MĚSTO CHRUDIM

Resselovo náměstí 77, 537 16 Chrudim
Odbor investic

Technické podmínky ke zřízení el. přípojky v lokalitě Podhůra na p.p.č. 1540/1 přes pozemky ve vlastnictví Města Chrudim č.p.p.1544/2 a p.p.č. 2794/1 ost. plocha, ost. komunikace v k.ú. Chrudim.

Název stavby: CR Chrudim, Podhůra parc.č.1540/1 - knn	
Obsah výkresu: Koordinační situační výkres	
: Paroubický	
c. stavby : IV-12-2026048	č. výkresu : C.2
Datum : 04/2023	
Zhotovitel: ELRO Czech, s.r.o.	
Formát: A3	
Měřítko: 1:350

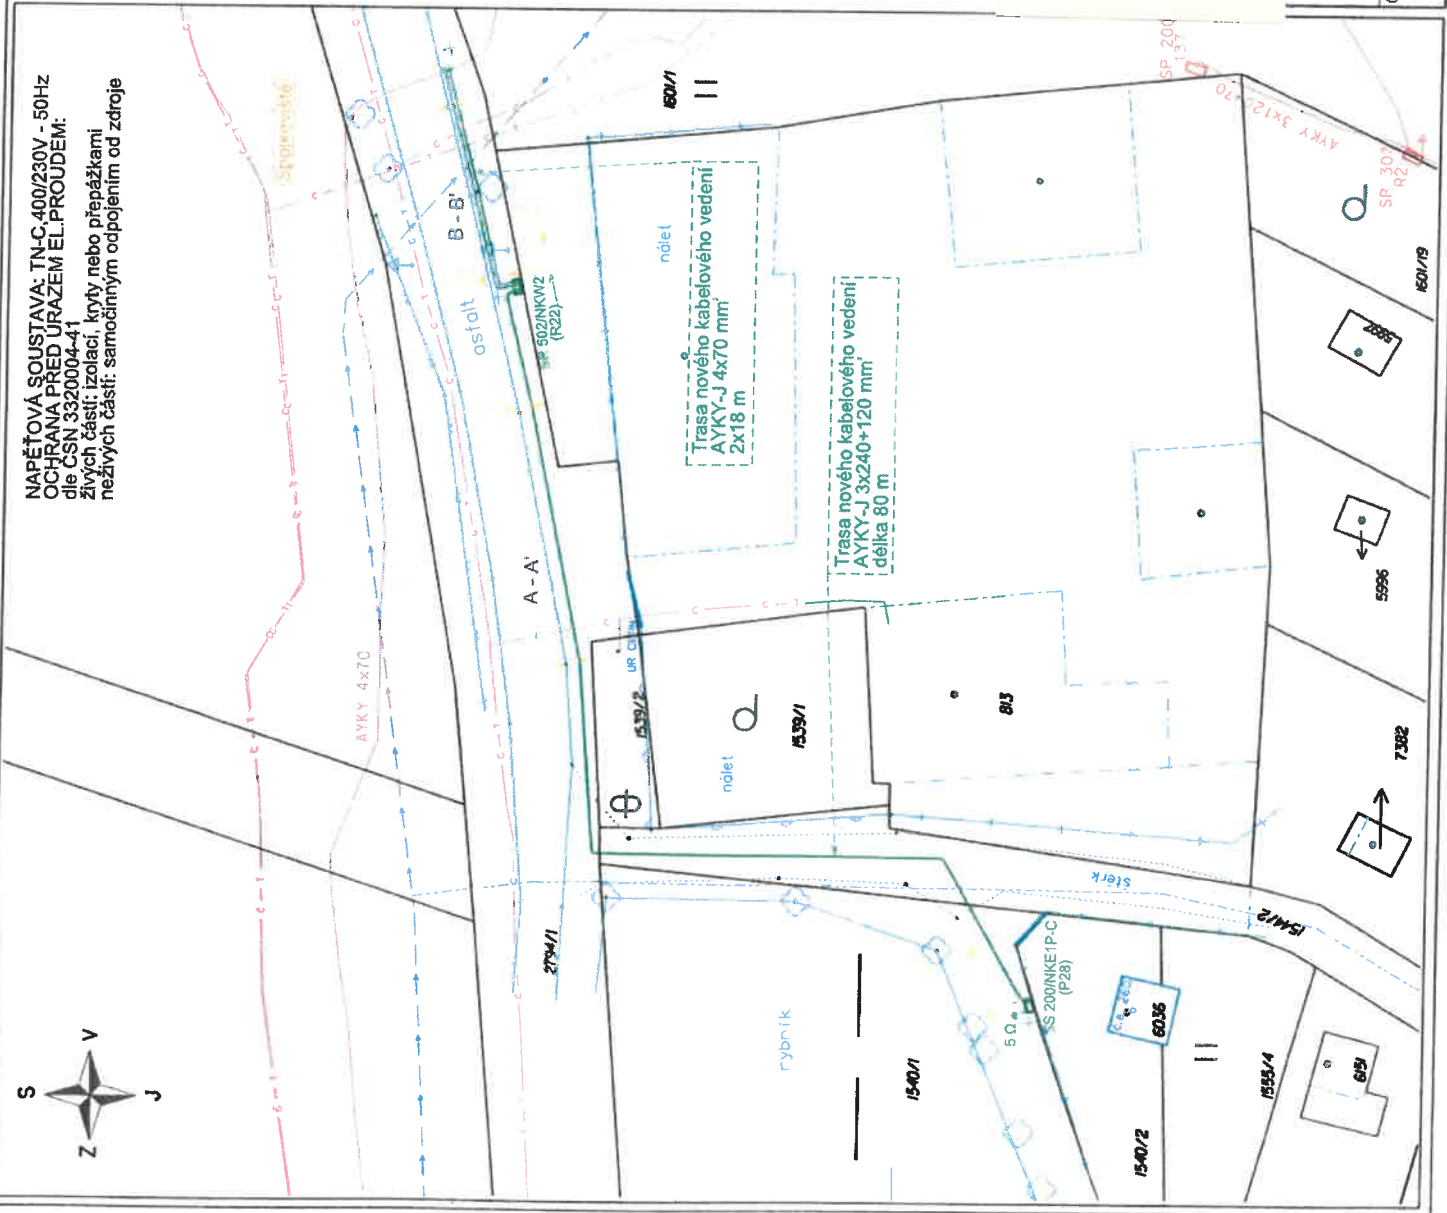
11. Štěrkový povrch komunikace bude dotčen výkopem pro nové kabelové vedené NN, které vede ze stávajícího pojistného pilíře na pozemku p.p.č. 2794/1 a bude zaústěno do nového pojistného pilíře SS200 umístěného na pozemku p.p.č.1540/1.V trase kabelu bude uložen nový zemnicí pásek. **Zásyp výkopu v komunikaci i v travnatých plochách bude hutněn. Hutněno bude po vrstvách tloušťky max. 200 mm.**

12. Asfaltobetonový kryt komunikace bude říznut ve dvou vzájemně rovnoběžných přímkách kolmých na osu komunikace v celé šíři a délce výkopu rozšířeném na každou stranu min. o 0,5 m na tzv. ZÁMEK.

výkop pod pojízdnou plochou

Katalogový list

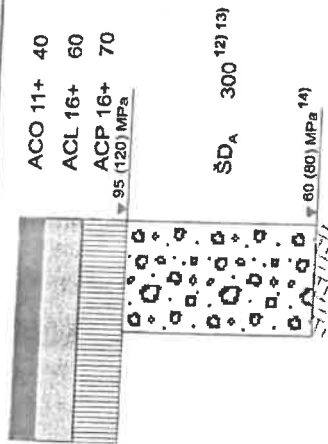
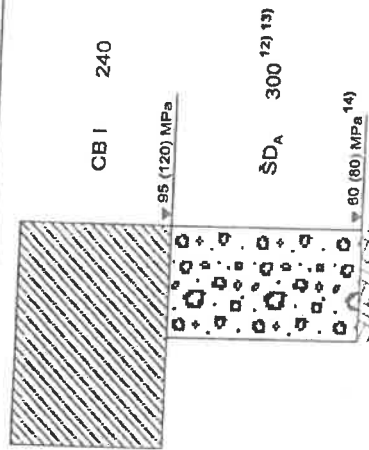
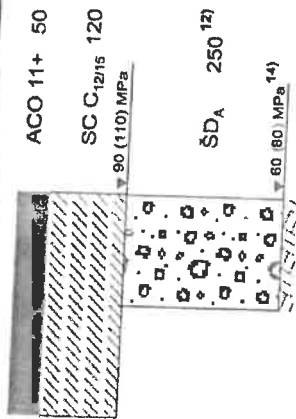
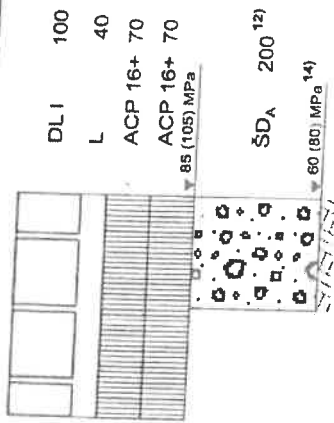
10. Po uložení kabelu a jeho následném obsypu budou provedeny podkladní a konstrukční vrstvy komunikace minimálně v kvalitě odpovídající TP 146 - 4- viz příloha.

15. Před zhotovením konstrukčních vrstev komunikace (vzorový řez rýhou) – bude provedena zkouška hutnění akreditovanou firmou v rozsahu min. 1x na každých 50 bm trasy. Její výsledek bude předán zástupci Odboru investic při přebírání opravy povrchu komunikace. Hodnoty hutnění zkoušky budou dosahovat minimálně TP 146 – 4 motoristické komunikace. Hutněno bude po vrstvách tloušťky max. 200 mm.
